TRANS/WP.29/2003/15
17 December 2002

ПРЕДЛОЖЕНИЕ ПО ПРОЕКТУ ДОПОЛНЕНИЯ 4 К ПРАВИЛАМ № 107

(Двухэтажные пассажирские транспортные средства большой вместимости)

"Рис. 10

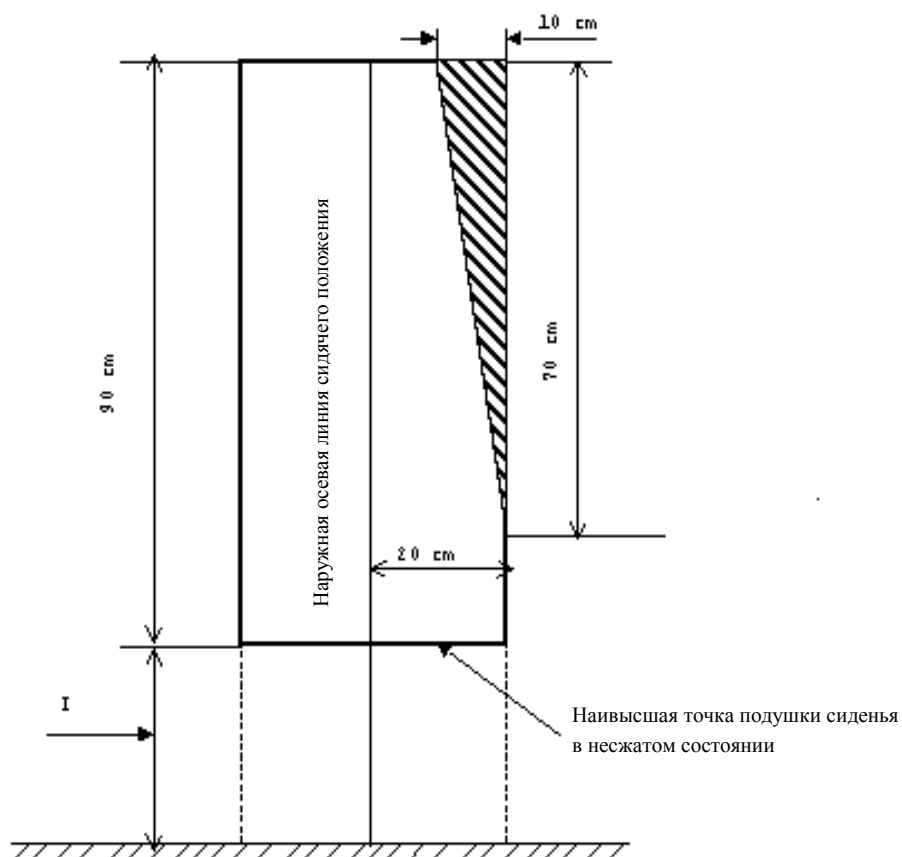
Пункт 5.7.9.6.2.2 изменить следующим образом:

Приложение 3, рис. 10, изменить следующим образом:

"5.7.9.6.2.2 элемент конструкции при условии, что он расположен в треугольнике, вершина которого находится на расстоянии 70 см от верхней кромки и основание которого имеет ширину 10 см, в верхней части упомянутого пространства и прилегает к боковой стенке транспортного средства (см. приложение 3, рис. 10);".

ДОПУСТИМЫЙ ВЫСТУП ЭЛЕМЕНТА КОНСТРУКЦИИ

(см. пункт 5.7.9.6.2.2)

I (см) мин.
Класс I	40-50
Класс II	(для классов I и II мин. 35 см над колесными кожухами и моторным отделением)
Класс III
